ENQUÊTE PUBLIQUE

PROJET DE RESTAURATION HYDROMORPHOLOGIQUE

DE LA BIEVRE SUR LE TERRITOIRE DE JOUY EN JOSAS

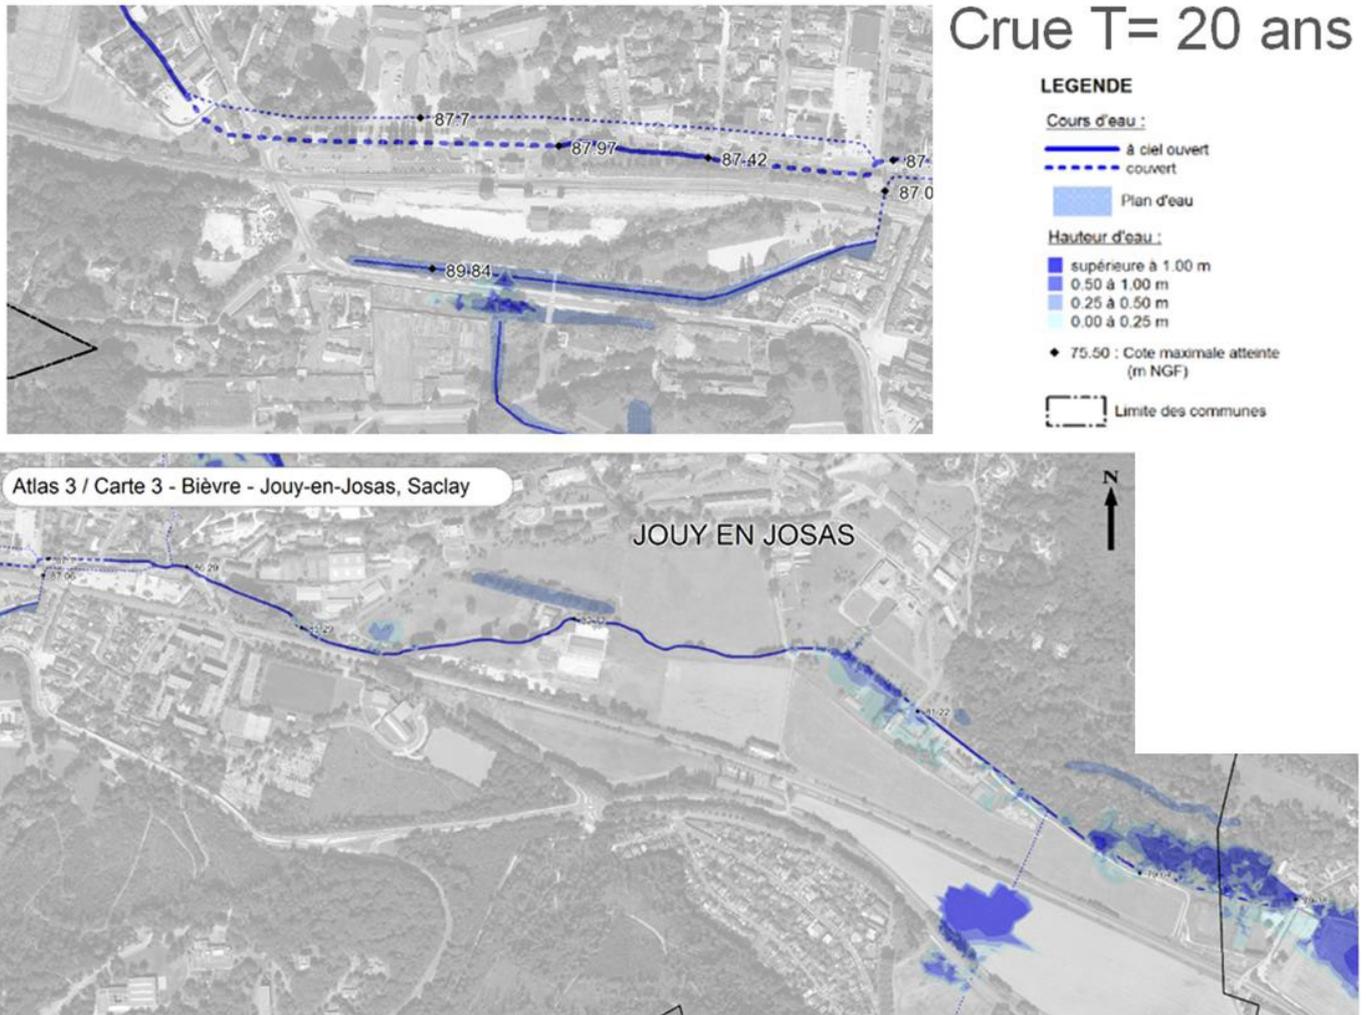
La figure 29 du document 1, reproduite ci-après, présente la cartographie des zones inondées simulées (et non inondables) lors d'une crue centennale ainsi que le contour de la zone inondée lors de la crue de 1982 (en rose).

Serait-il possible de modifier le titre de la figure : « zones inondées » et non « zones inondables » et compléter la légende en précisant que les contours en rose sont ceux des zones inondées lors de la crue de 1982 ?

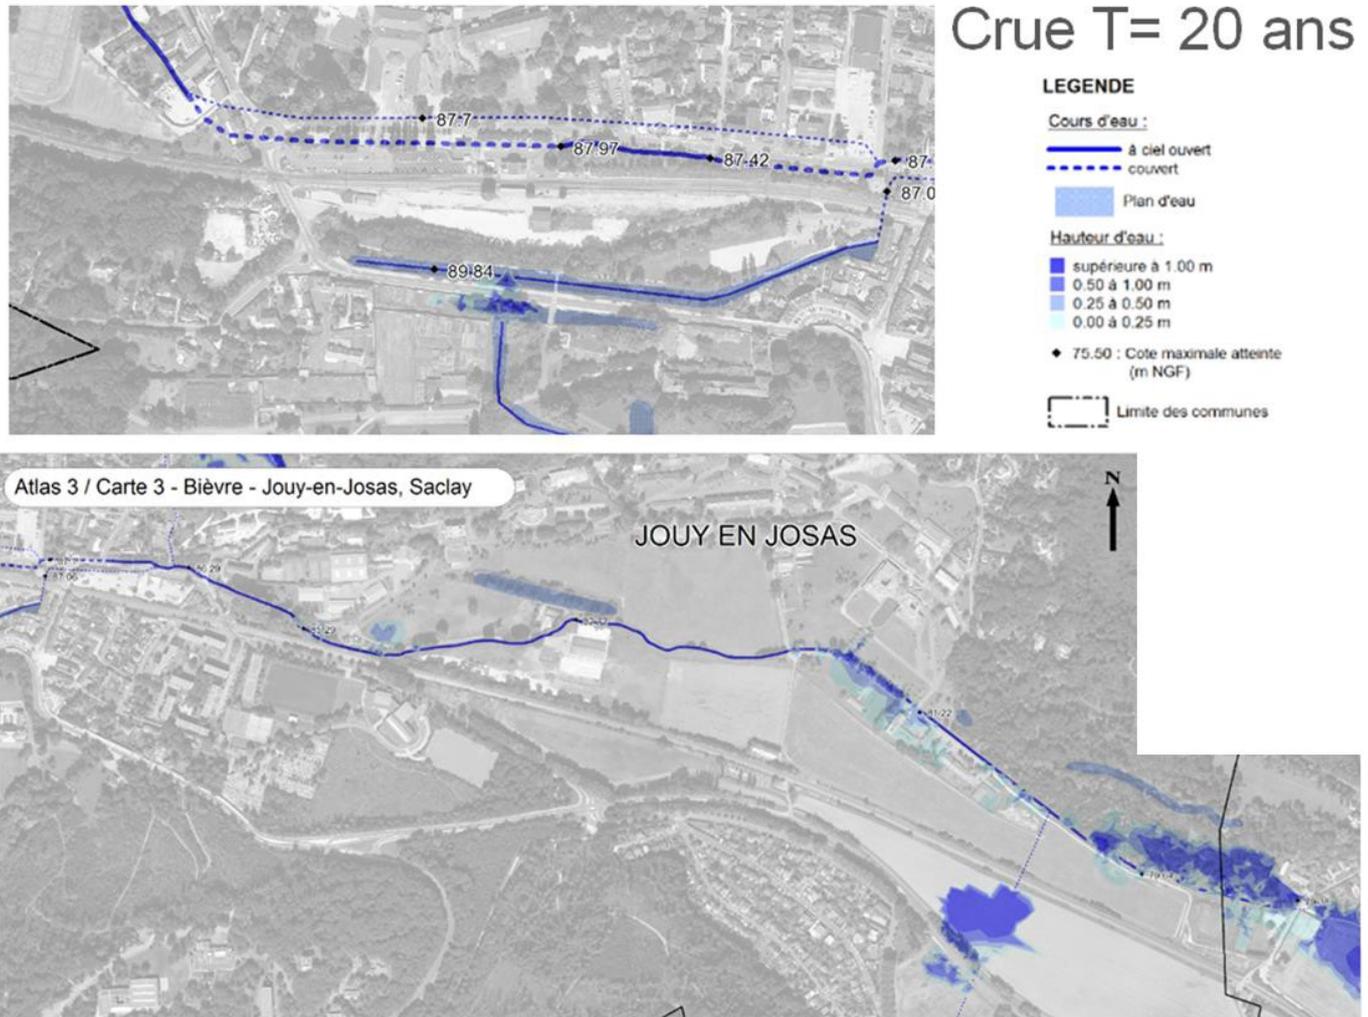
La figure 29 du document 1, reproduite ci-après, présente la cartographie des zones inondées simulées (et non inondables) lors d'une crue centennale ainsi que le contour de la zone inondée lors de la crue de 1982 (en rose).

Figure 29 : il s'agit bien des zones à risque d'inondation issues d'une modélisation : la hauteur d'eau est bien indiquée dans la légende.

Il pourra être complété que le ligne en rose correspond à la hauteur des plus hautes eaux mesurées lors de la crue de 1982.

Avis du commissaire enquêteur : réponse satisfaisante.
